Osservazioni art. 24 co. 3 D.Lgs. 152/2006

Procedura Valutazione Impatto Ambientale n. 5522

Progetto di un impianto eolico composto da 11 aerogeneratori di potenza pari a 4, 5 MW ciascuno, per una potenza complessiva di 49.5 MW, da realizzarsi nei comuni di Morcone (BN) e Campolattaro (BN) e Pontelandolfo (BN).

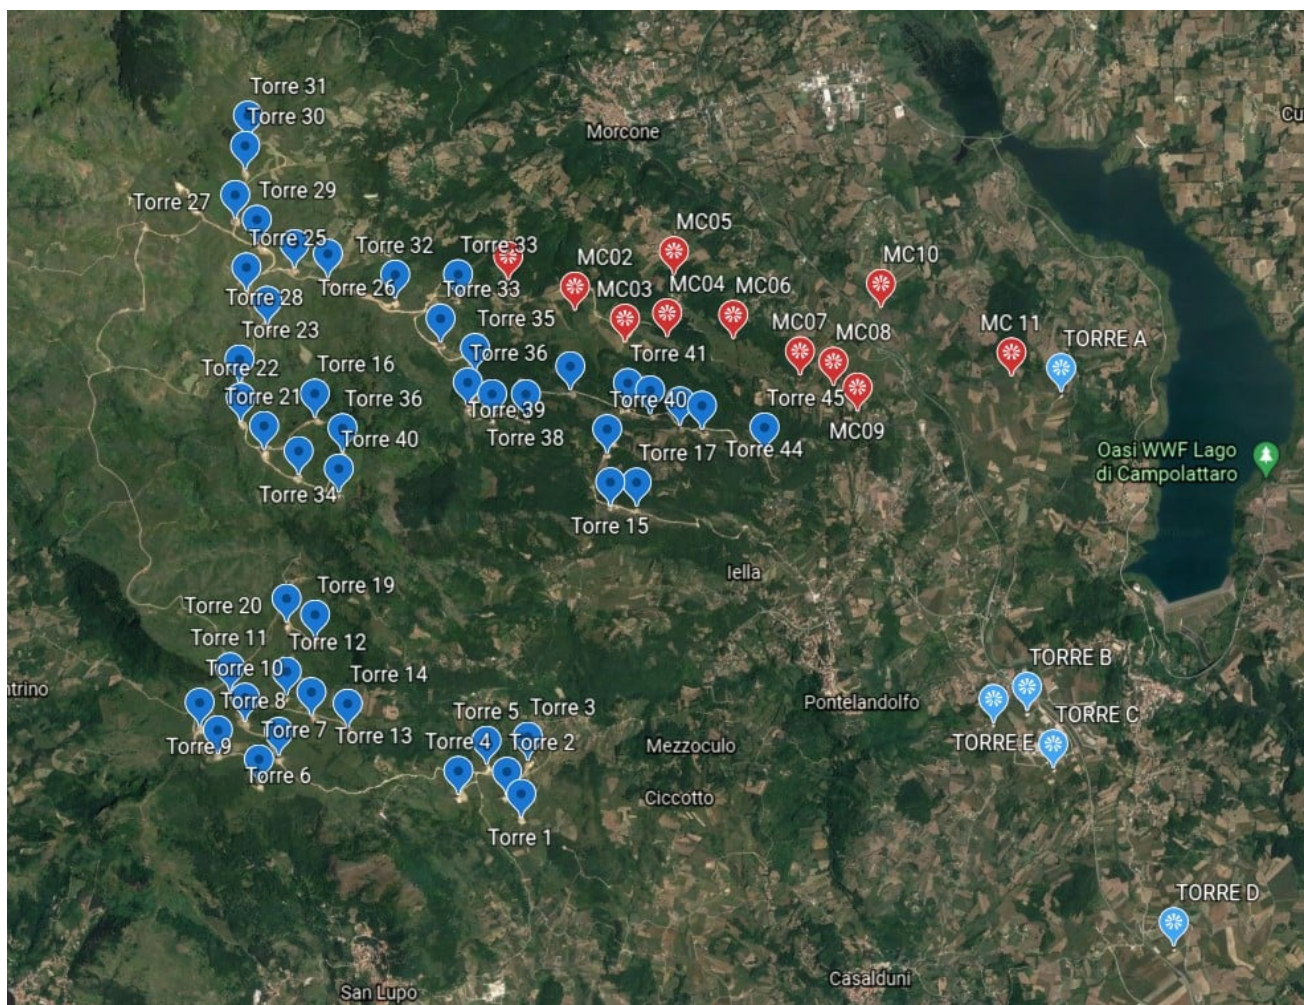
Le foto-simulazioni realizzate per rappresentare e valutare l'impatto paesaggistico del parco eolico non sono significative sotto il profilo qualitativo e quantitativo. Le relazioni non sono corredate da una appropriata ed esaustiva documentazione fotografica dei luoghi così come essi si presentano ante operam e delle simulazioni di come essi si presenteranno post operam.

In particolare nel RMCA D2B INQUADRAMENTO TERRITORIALE SU ORTOFOTO – UBICAZIONE DI AEROGENERATORE DI PROGETTO è presente solo una foto scattata dal versante della diga di Campolattaro- zona coste verso Morcone. Da questa prospettiva non si evince la presenza del preesistente parco eolico e l'effettivo effetto selva che invece si percepisce dalla strada statale 87 direzione Bn-Morcone in prossimità di Pontelandolfo.
